Vänersborgs kommun

Svar på SGI:s granskningsyttrande gällande detaljplan för Norra Sanden i Vänersborg

Bilaga 1:1-1:10 Släntstabilitetsberäkning

Sektion vid vågbrytare
Kombinerad analys/phi-analys

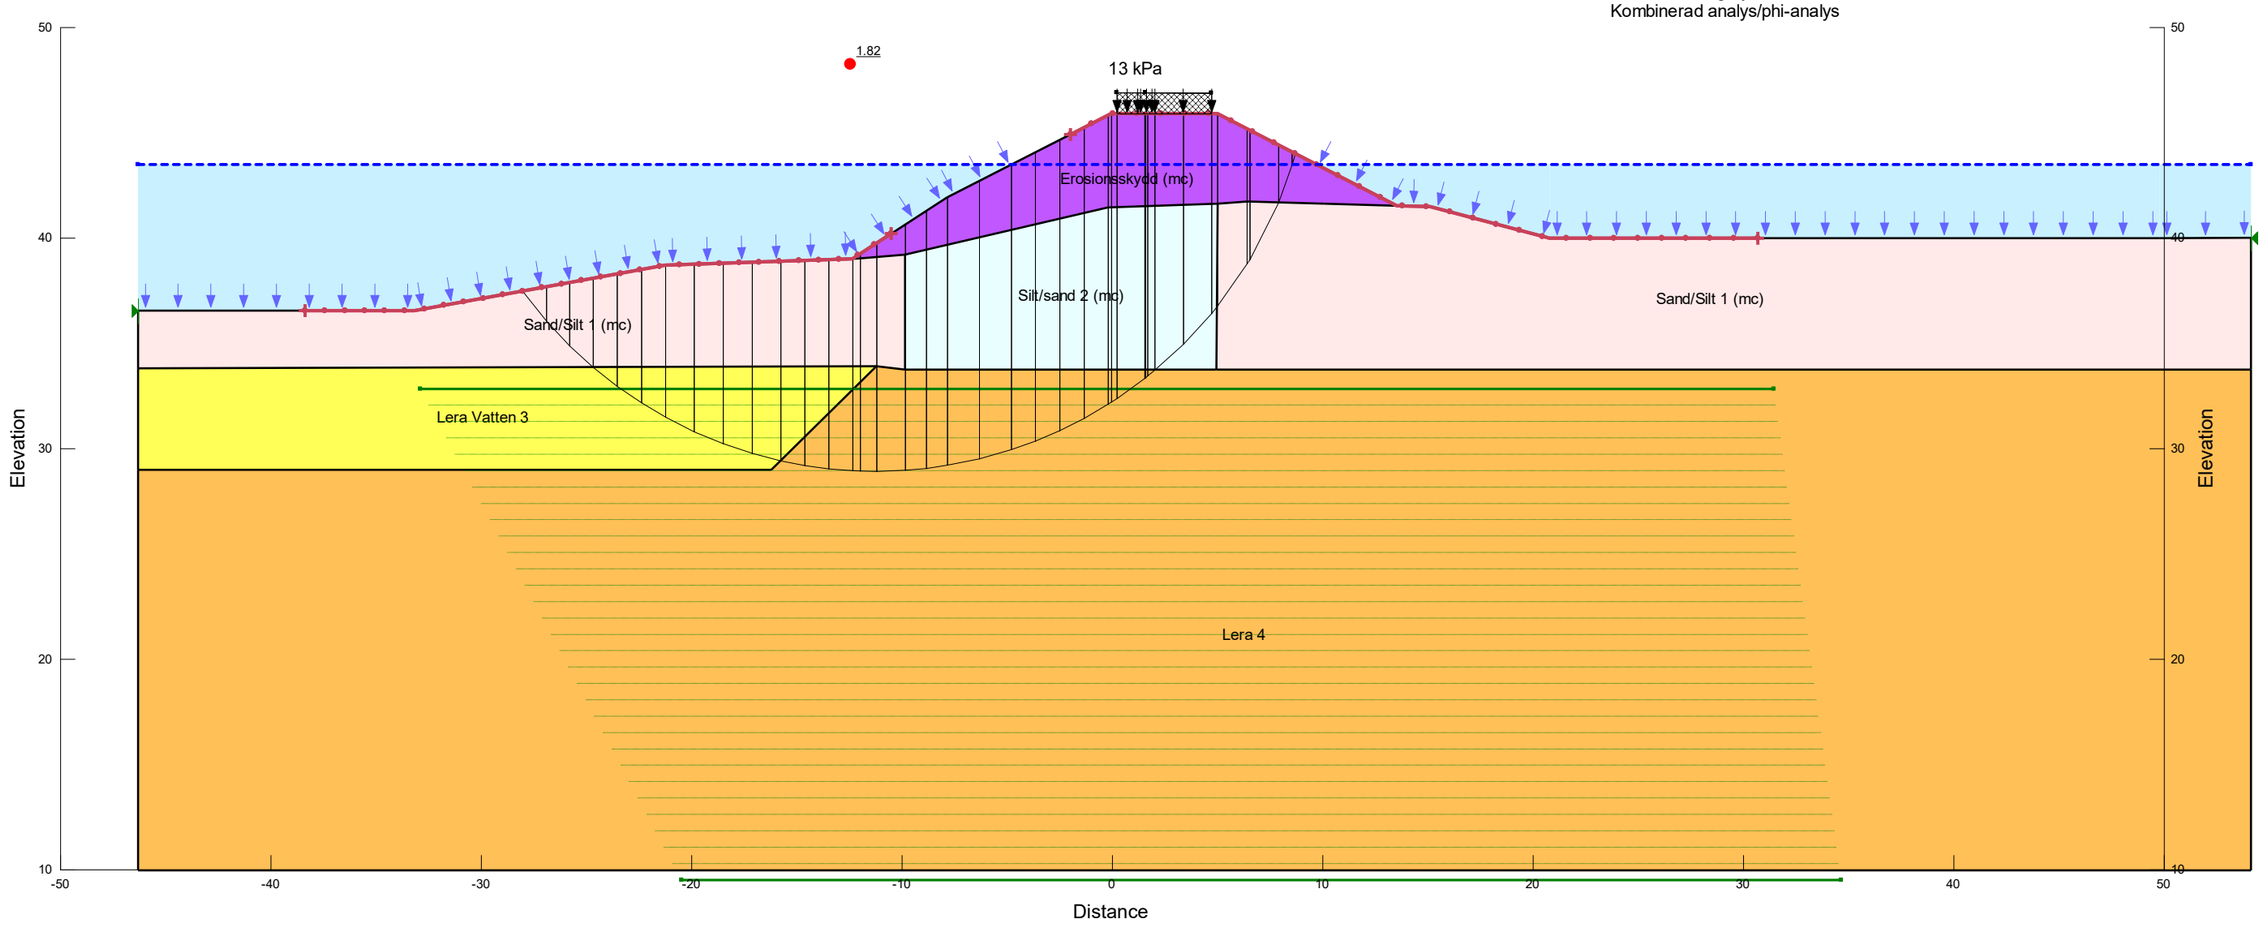
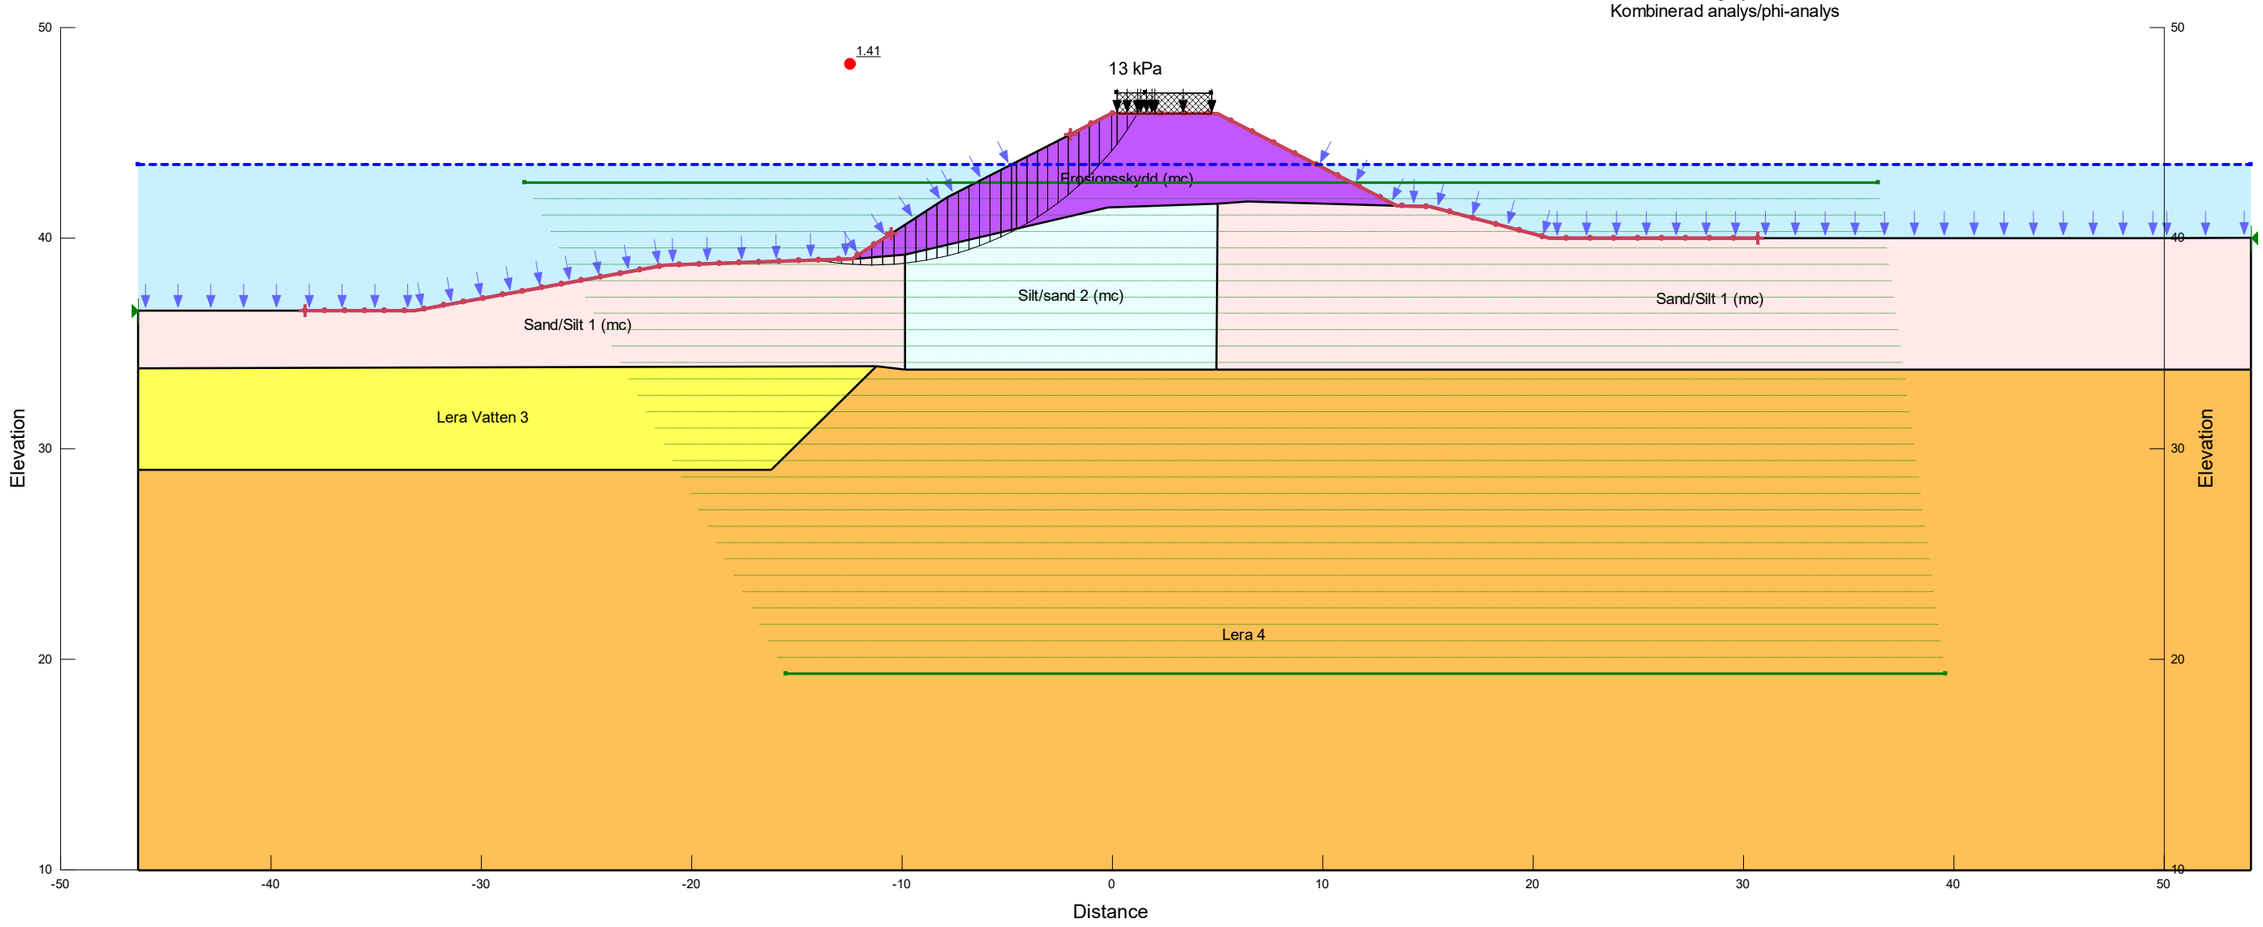
Vågbrytaren planeras att breddas (ca 5 m bred i överkant) samt att bassängen innanför vågbrytaren planeras att muddras till en nivå av ca +40 (3,5 m vattendjup). I tabell 2 nedan redovisas erhållna säkerhetsfaktorer och i Bilaga 1:4-1:9 redovisas beräkningar för fallet efter breddning och muddring.

Tabell 2. Beräknade säkerhetsfaktorer för planerade förhållanden.

Sektion\Analys	F_c	F_{komb}	F_{Phi}
Sektion 0/100 vid vågbrytare $_{mot\ bassäng,\ 13\ kPa}$	2.34	2.34	1.47
Sektion 0/100 vid vågbrytare $_{mot\ vänern,\ 13\ kPa}$	1.82	1.82	1.41

Beräkningarna visar att släntstabiliteten är tillfredsställande för både nuvarande utformning och för planerad utformning med en tillskottslast av 13 kPa på vågbrytaren.

En förutsättning för planerade utformningen är att vågbrytarens slänter/sidor ska ha en lutning av 1:2 eller flackare. Muddringen ska utföras med en lutning mot anslutande botten med 1:2.5 till 1:3 eller flackare. Muddring får ej utföras eller påbörjas närmare vågbrytaren än ca 2,5 m.
